Svensk Vindenergis remissvar om förslag till föreskrifter och allmänna råd om hindermarkering och flyghinderanmälan

Belysning på maskinhuset

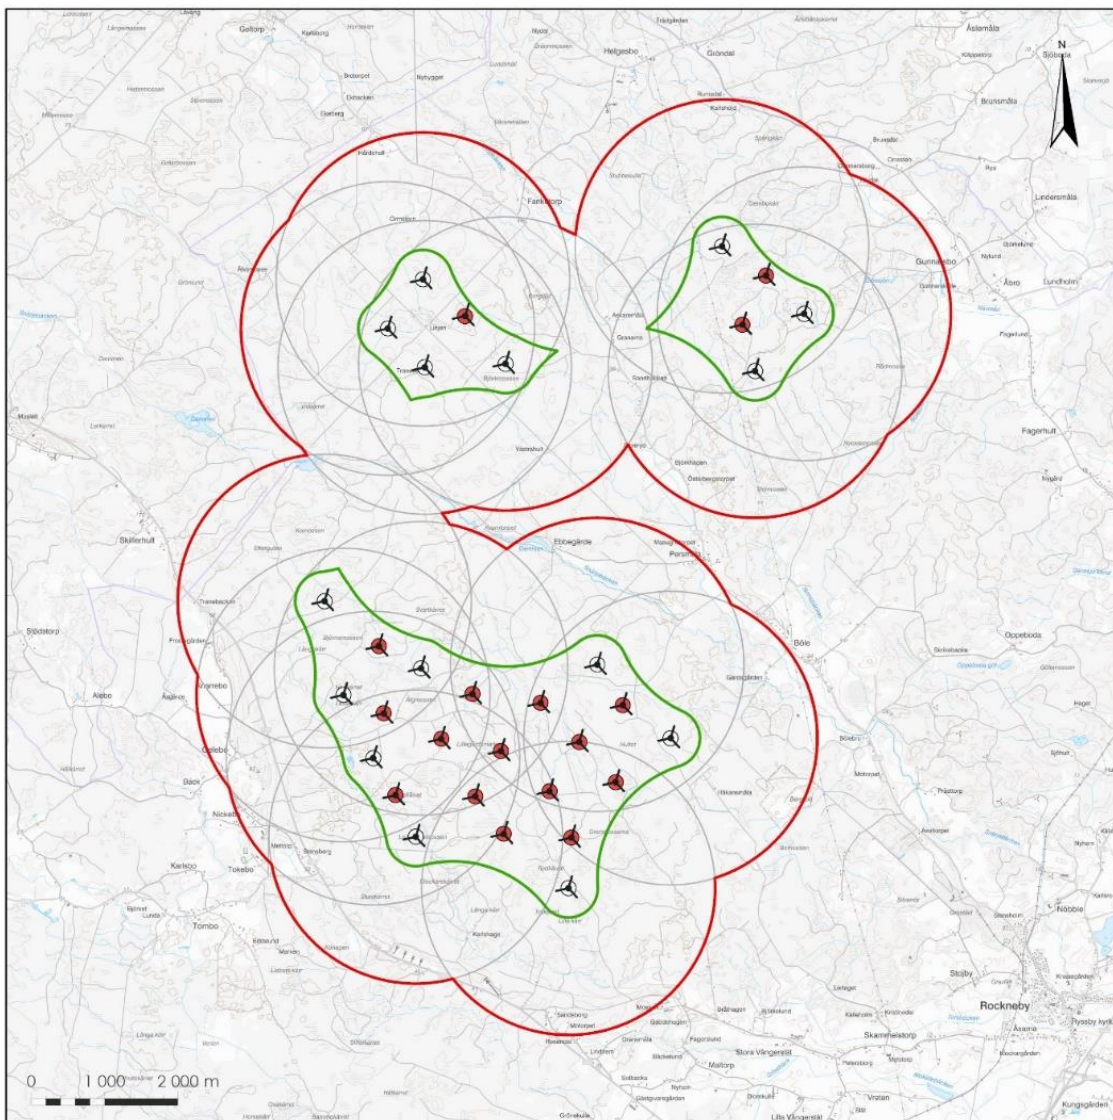
Det kan också väntas finnas kapacitetsbrist hos tekniker som kan utföra ersättningsarbete av hinderbelysning på maskinhuset. Generellt kan uppskattas att det tar en tekniker ca. en arbetsdag att ersätta en hinderbelysningslampa på maskinhuset. Att ersätta belysningen på befintliga vindkraftsverk kommer således kräva tusentals mansdagars arbete. Värt att notera är också att geografi, årstid och väderförhållanden har en stor påverkan på när ett jobb kan genomföras, vilket innebär att det är särskilt svårt att ersätta belysning i vindkraftsparker i norr eftersom de är otillgängliga.

Ebbegårde med hinderbelysning enligt gällande föreskrifter

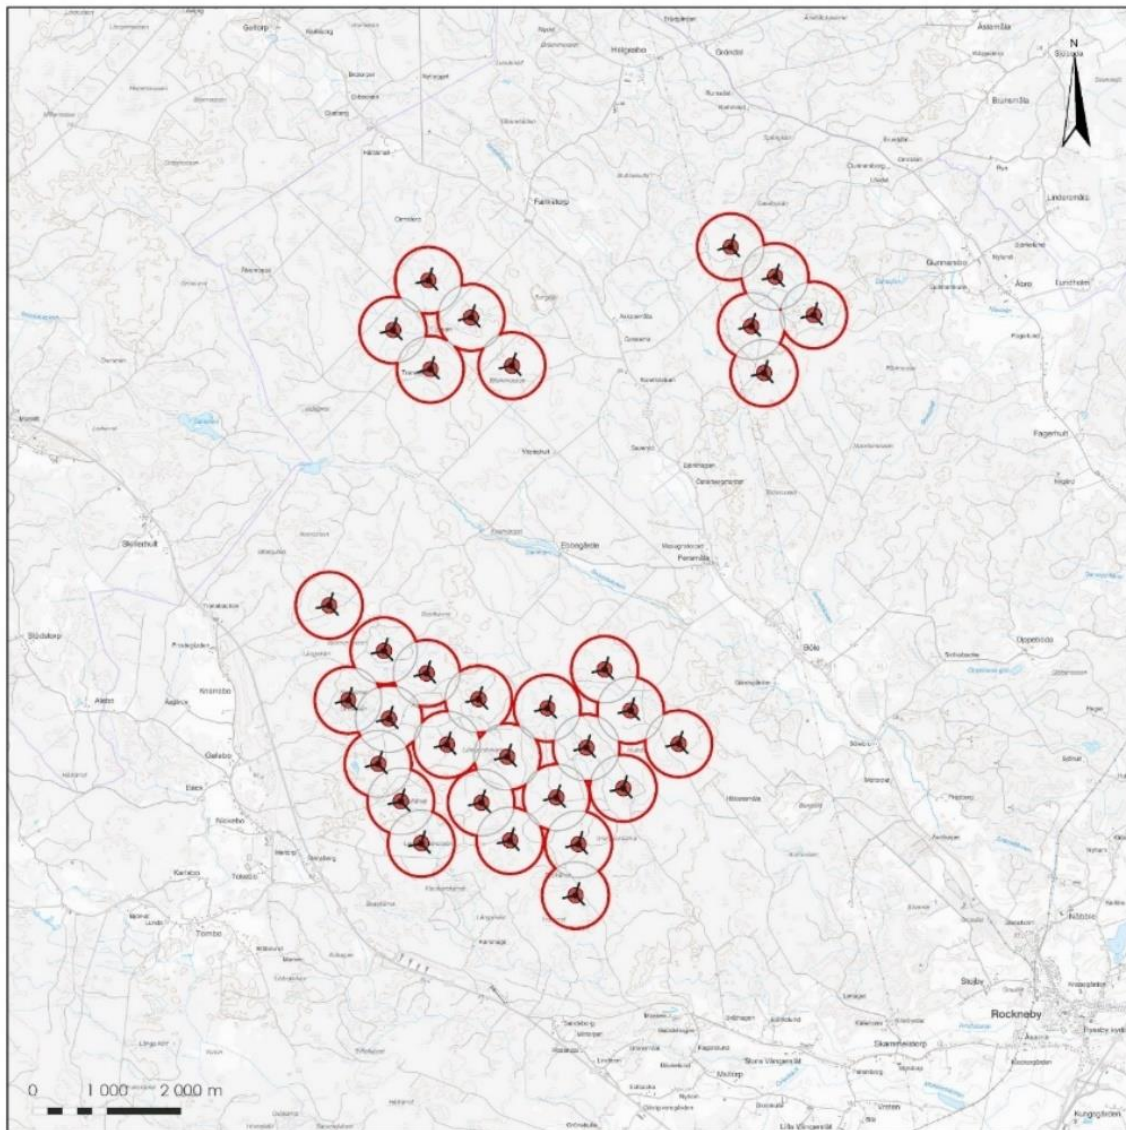
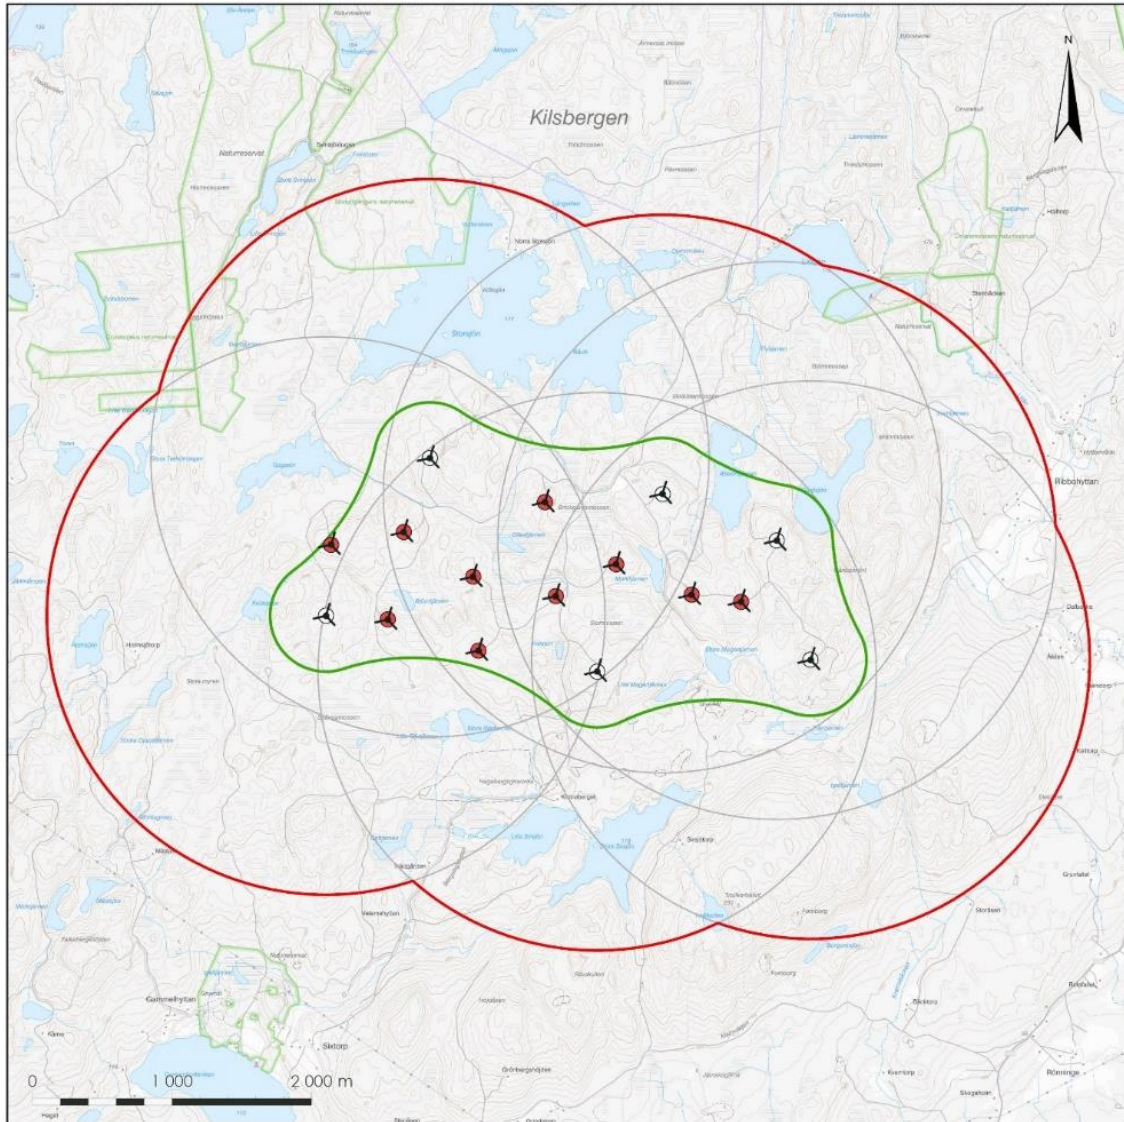
För att illustrera effekterna av förslagen har ett av våra medlemsföretag, SR Energy, bidragit med illustrationer från sina projekt Ebbegärde och Vindpark Kronoberget. I projektet Ebbegärde planeras 32 vindkraftverk. Dagens vindparker har större inbördes avstånd än 450 meter mellan vindkraftverken. De nya föreskrifterna skulle därför innebära att det i stället för 15 högintensiva och 17 lågintensiva lampor på maskinhusen, som krävs enligt TSFS 2020:88, behövs 32 medelintensiva lampor.

Branschen eftersträvar så få hög- och medelintensiva ljus som möjligt för att minimera den visuella påverkan, och anser att lågintensiva ljus bör användas i stället om det går. De föreslagna föreskrifterna skulle leda till betydligt fler medelintensiva lampor inne i parkerna än gällande krav. Medelintensiva lamporna är starkare än de lågintensiva och på grund av de ändrade säkerhetsavstånden blir det fler blinkade lampor än tidigare, vilket högst sannolikt skulle uppfattas som mer störande av omgivningen.

Vi anser att i parker med yttre gräns bör vindkraftverk innanför den gränsen anses omfattas av säkerhetszonen och endast behöva utrustas med lågintensivt ljus. Det bör inte heller ställas krav

Vindpark Kronoberget med hinderbelysning enligt gällande föreskrifter

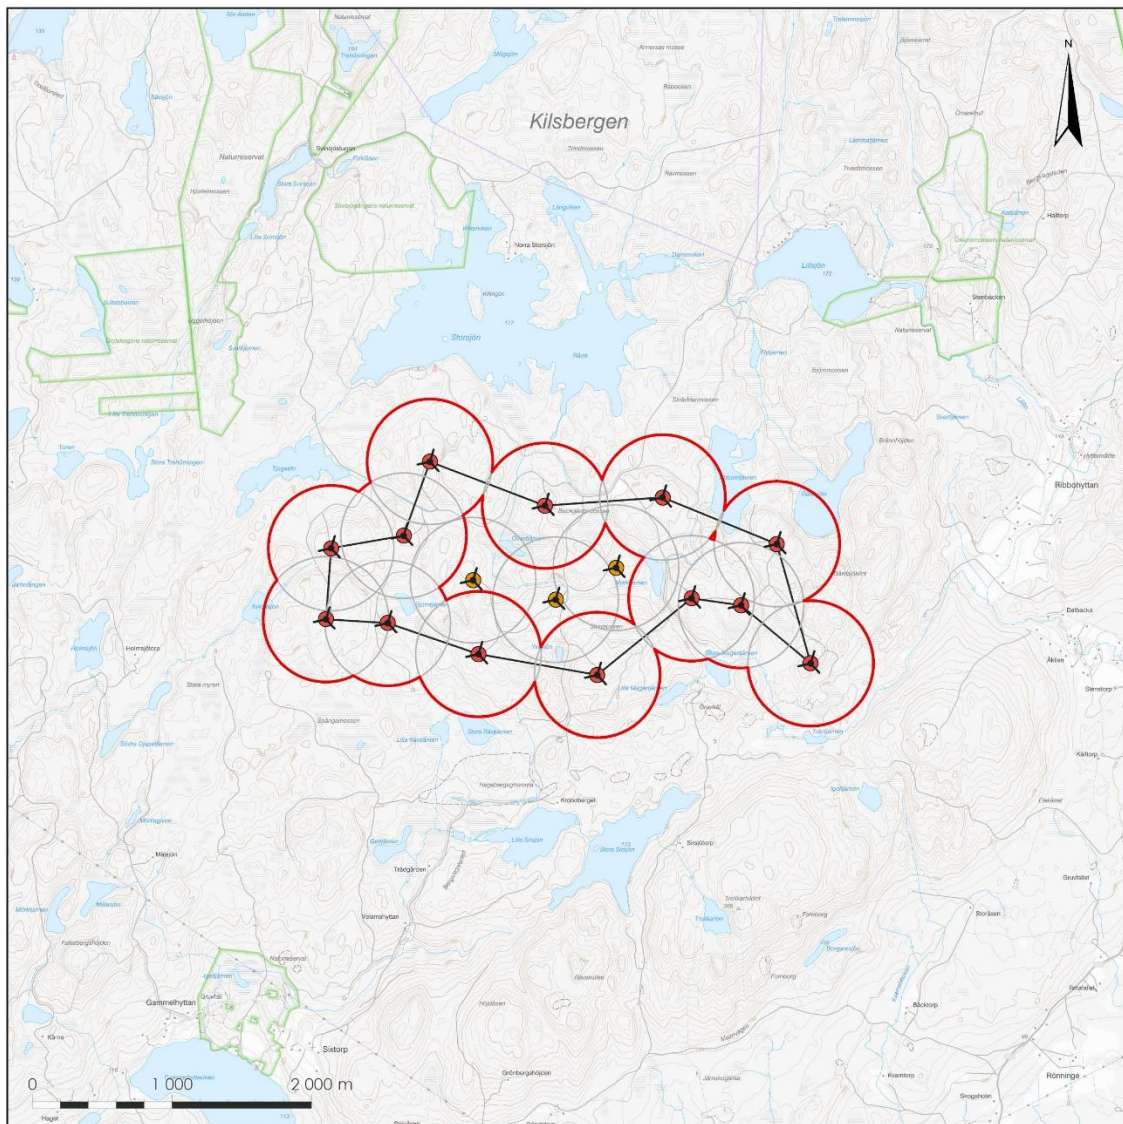
I Vindpark Kronoberget med 16 vindkraftverk, som driftsattes 2019, skulle dagens sex högintensiva lampor och tio lågintensiva lampor på maskinhusen behöva bytas mot 16 medelintensiva lampor.

Illustration från SR Energy av skillnaden mellan olika utgångspunkter

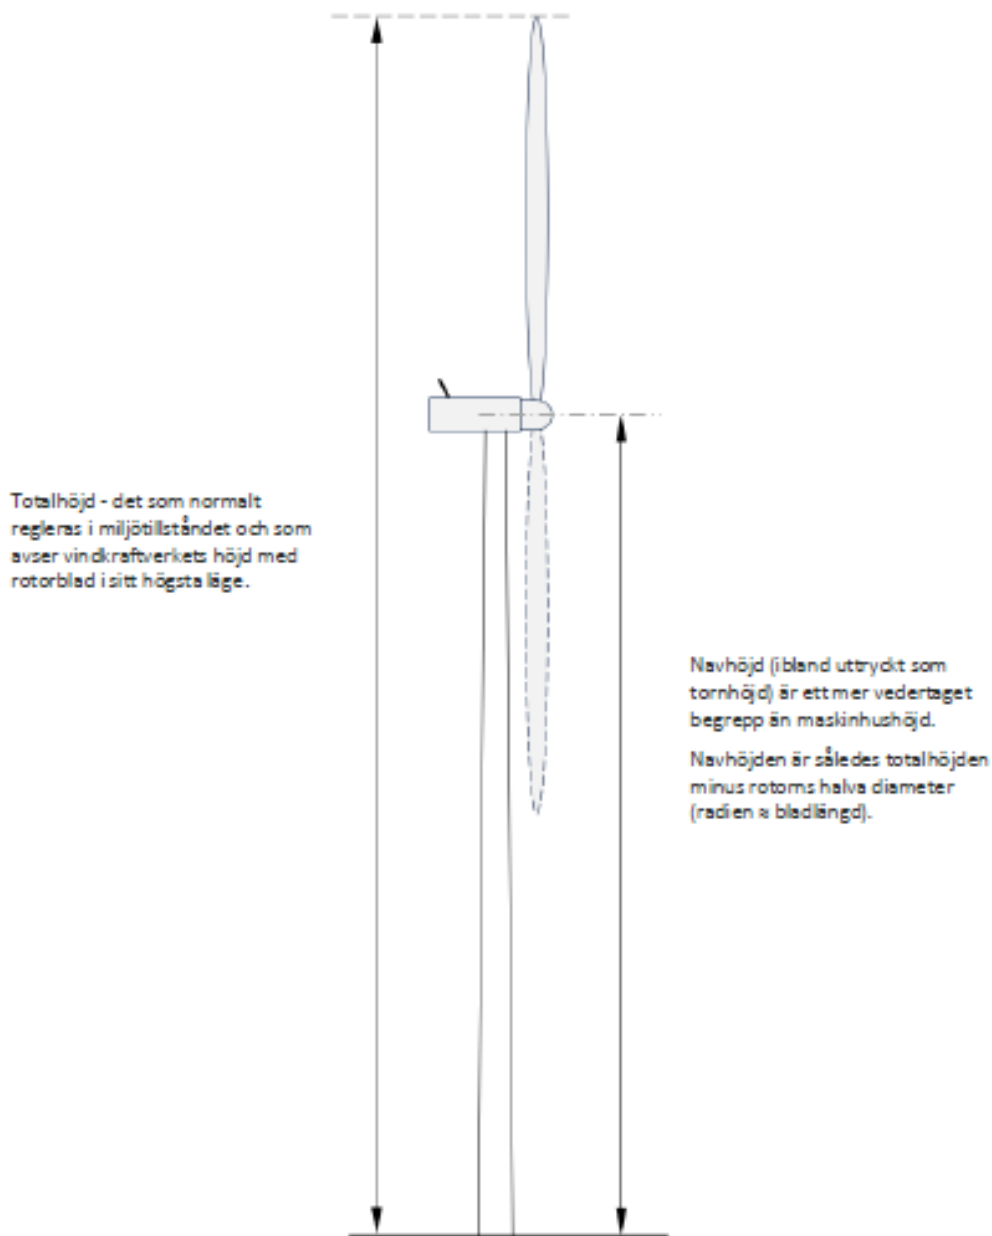
Enligt 14 § i TSFS 2020:88 är tröskeln för krav på tre lågintensiva tornljus om ett vindkraftverk har en navhöjd över 150 meter över mark- eller vattenytan. Enligt 4 kap. 10 § i de föreslagna föreskrifterna är tröskeln i stället om totalhöjden inklusive rotorn är 150 meter eller mer. En stor andel av Sveriges totala vindkraftsportfölj har i dag inte tornljus på halva höjden, och det finns många vindkraftverk med en totalhöjd om exakt 150 meter. Ändringen innebär en avsevärd

skärpning genom att ett stort antal befintliga vindkraftverk skulle behöva installera minst tre lågintensiva fasta röda hinderljus på mellanhöjd.

Det finns stora turbintillverkare som inte har existerande lösningar för om vindkraftverk med totalhöjd om 150 meter eller mer, i stället för navhöjd över 150 meter, ska markeras med tornbelysning. Det innebär att turbintillverkare skulle behöva utveckla nya standardtorn för den svenska marknaden, vilket kräver ytterligare forskning och utveckling samt certifieringskostnader. Förslaget skulle därmed inte bara ha stor inverkan på ny tornteknologi utan även på befintliga och redan installerade torn, både standard och projektspecifika.

Normalt är lägre torn inte förberedda för tornbelysning och det kräver en viss stålqualität. Det finns inte alltid lösningar för att retroaktivt kunna montera tornbelysning på befintliga torn utan att påverka den strukturella integriteten av tornet och därmed påverka befintlig certifiering. För att undvika att påverka den strukturella integriteten av tornen skulle troligen okonventionella lösningar behöva utvecklas som definitivt kommer att ta tid att utveckla och medföra extra kostnader för vindkraftsparksägarna.

Svensk Vindenergi anser att tröskeln fortsatt bör vara om navhöjden är över 150 meter så att vindkraftverk med en navhöjd om 150 meter eller mindre inte omfattas av krav på tornbelysning. Förslagen skulle leda till större visuell påverkan även från befintliga parker, vilket kan väntas leda till negativa reaktioner från närboende. Det skulle också innebära nya krav med stora ekonomiska konsekvenser och svårigheter att efterleva kraven.

Om kravet ändå införs bör det finnas möjlighet att söka dispens för äldre parker som inte klarar att bära kostnaden som belysningen skulle medföra. Det finns en påtaglig risk att fullt fungerande förnybar elproduktion avvecklas i förtid om äldre och mindre vindkraftverk måste göra omfattande investeringar i tornbelysning.

Illustration från SR Energy av effekterna av större rotorblad

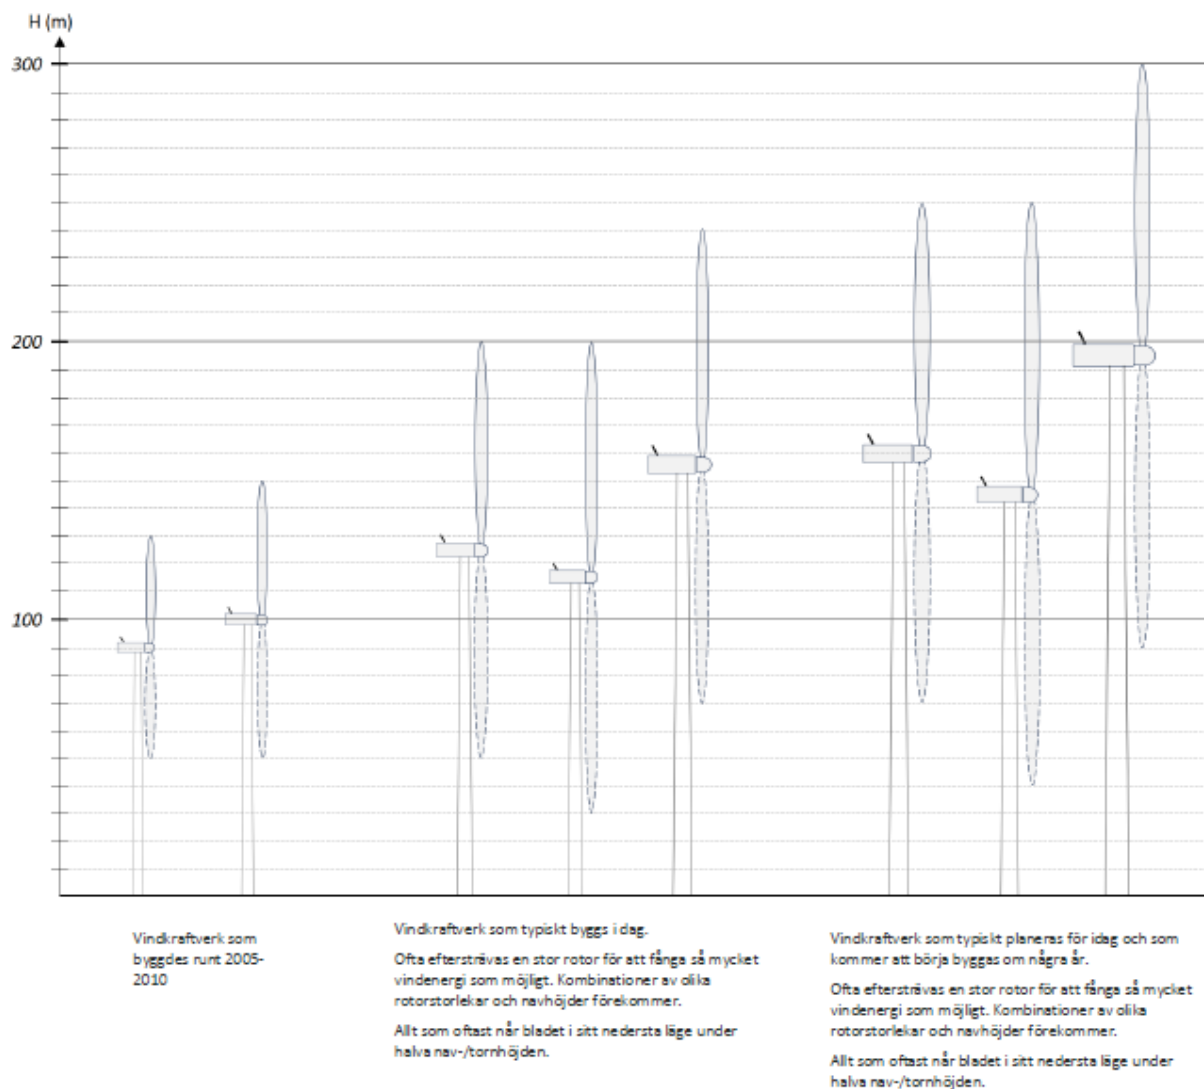
Svensk Vindenergis bedömning är att kravet på tre lampor mitt på tornet kommer att öka ljuspåverkan avsevärt. Det innebär fler lampor än i dag, och de kommer dessutom upplevas som blinkande eftersom rotorn i de flesta fall kommer att svepa förbi lamporna. Illustrationen i bilaga 7 till de föreslagna föreskrifterna tar inte hänsyn till hur rotorbladen normalt ser ut i dag.

På vindkraftverk med större rotor än på bilden i bilaga 7 kommer dessutom bladen att täcka hinderljusen på mitten av tornet när bladen hänger rakt ner. Det innebär att även med tre lampor, mest troligt med 120 graders spridning på tornet, kommer det inte vara praktiskt möjligt att två lampor är synliga för flygfartyg som kommer från det håll där rotorbladet hänger ner p.g.a. tornets geometri och runda form. Det skulle därmed krävas fler än tre ljus om de alltid ska vara synliga i alla riktningar, men det skulle skapa orimliga kostnader. Kravet på att minst två ljus ska vara synliga är dessutom striktare än Icao:s regelverk och vi anser inte att konsekvensanalysen ger en tillräcklig motivering till det.
